Diarienummer 19MB1956

Programsamråd Flemingsbergsdalen

Med anledning av er skrivelse till Stockholm Vatten AB, 2019-10-21, med begäran om yttrande i rubricerat ärende meddelas härmed att från va-teknisk synpunkt följande kan anföras.

Figur 3 Ledningssträckor med kapacitetsbrist.

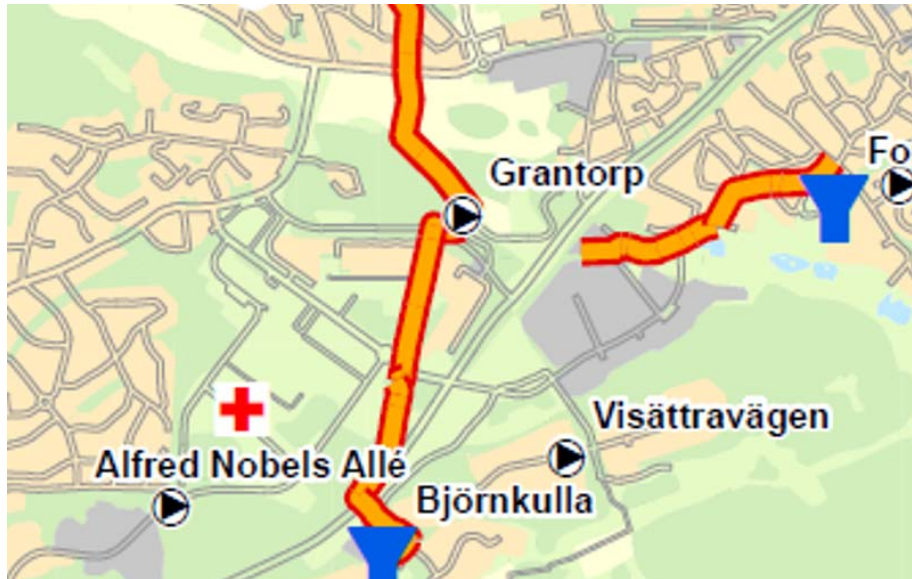
Det ökade vattenbehovet i framtiden medför att nuvarande kapacitet hos tryckstegrings-stationerna inte är tillräcklig. Tryckstegringsstationerna dimensioneras och byggs om för att klara framtida vattenförsörjningen. Kapacitetsökningen sker framförallt vid stationerna vid Grantorp.

Åtgärder som krävs för att klara framtida behov för kommande utbyggnadsplaner fram till år 2030/2050. Det är speciellt viktigt att säkra leveransen av dricksvatten till alla kunder. Dessutom ska befintligt och nya vattennät dimensioneras och utformas så att de klarar att leverera dricksvatten till befintliga kunder och till nya bostadsområden samt att klara den nuvarande och framtida snabba befolkningsutvecklingen.

Nedan anges några åtgärder som behövs för att öka leveranssäkerheten och kapacitet inom Flemingsberg området se figur 3.

Figur 1

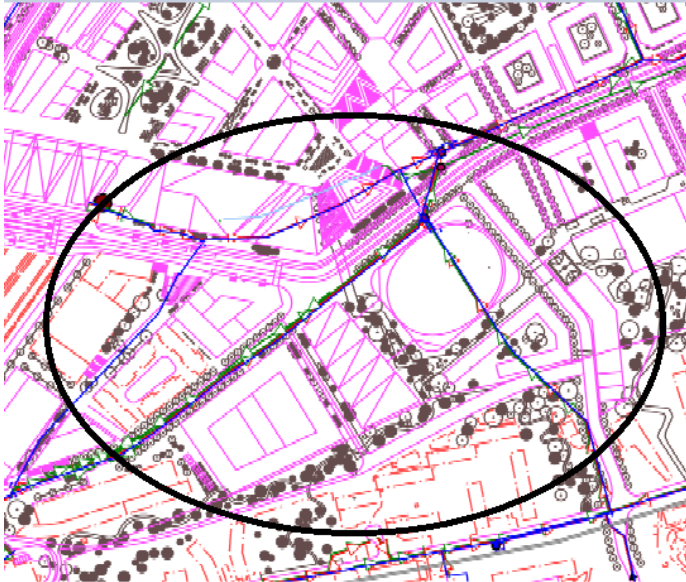
Inom inringat område i figur 1 måste följande ledningar flyttas på grund av kommande exploateringar.

Nedanför Regulatorbron:

- Dagvattenledning dimension 400, 315 mm, samt Björnkulladiket (läs om eventuell kulvertering under "Dagvatten")
- Spillvattenledning dimension 600, 400 samt 200 mm
- Avloppspumpstation
- Vattenledning 300 samt 63 mm

Parallellt med Kvarnängsvägen:

- Dagvattenledning 400 mm
- Spillvattenledning 400 mm
- Vattenledning 200 mm

Figur 2 Ledningsflytt samordnas med TSÖ

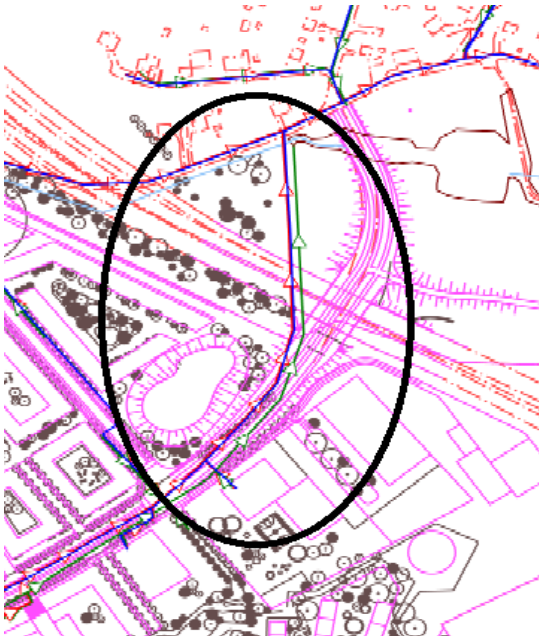
Det ledningspaket som syns under Tvärförbindelsen i figur 2 kommer att flyttas i samband med att Trafikverket bygger ut Tvärförbindelsen Södertörn (TSÖ) och den flytten måste samordnas med Flemingsbergsdalen.
